关键词：发电机正极输出线与发电机壳体之间的间距调整

文号：  
T06Q3/105

长安福特生产的 2004 全新蒙迪欧。车身识别号在 LVSFBFAC14F004001— LVSFBFAC24F033919 之间。

发电机正极  
输出线走向

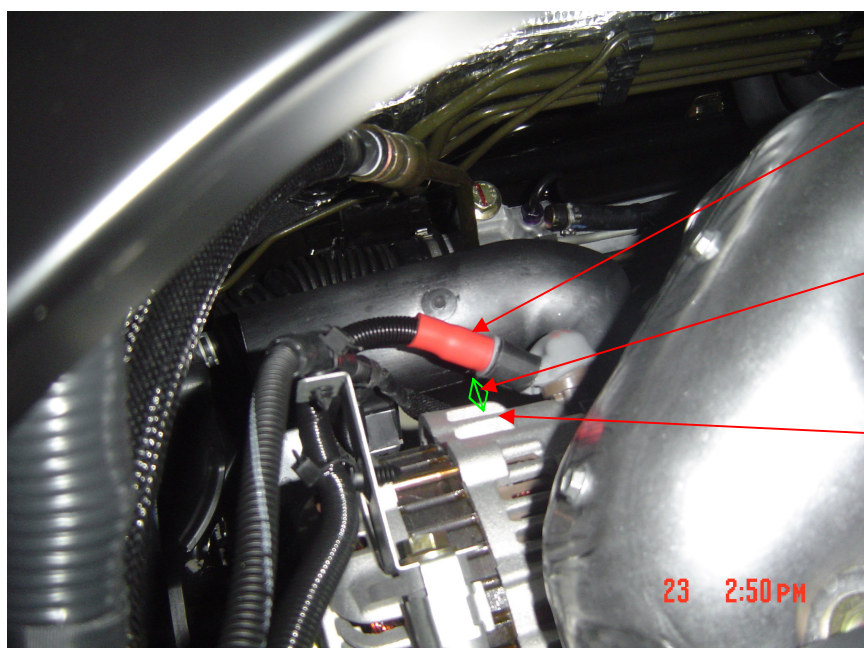
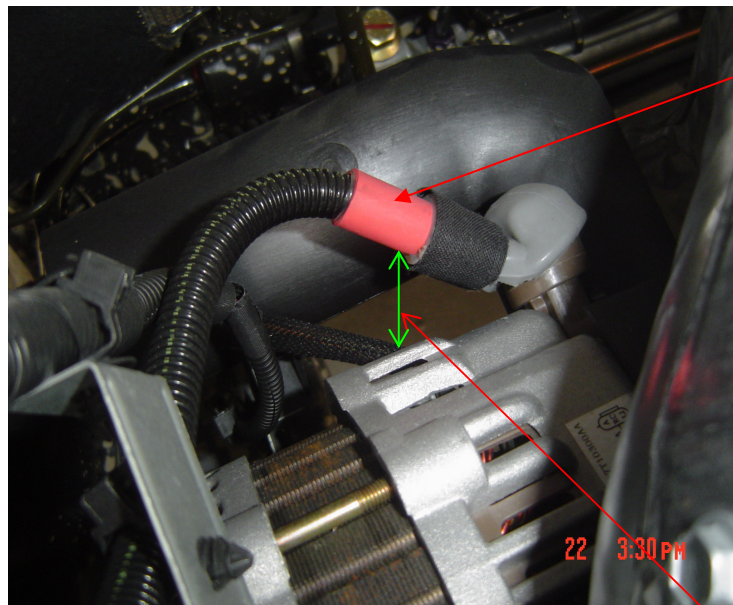
2、检查发电机正极输出线与发电机壳体之间的间距。如果二者之间的最小距离大于 5mm，本次检查工作结束。如果二者之间的最小间距小于 5mm，继续下一步骤。调整法定即正极输出线的走向，使之符合福特汽

发电机正极输出线与发电机  
壳体的最小间距应为 5mm

4、松开发电机正极线固定螺栓，调整发电机正极线走向，使得发电机正极输出线的端子与发电机壳体之间成  $30^{\circ}$  -  $45^{\circ}$ ，确保发电机正极输出线与发电机壳体之间的间距不小于 5mm，

满足福特汽车的规范要求。（注意：如果发现发电机正极输出线的红色护套出现破损，必须更换发电机正极输出线）。

发电机正极输出线与发电机壳体之间的最小间距大于 5mm.
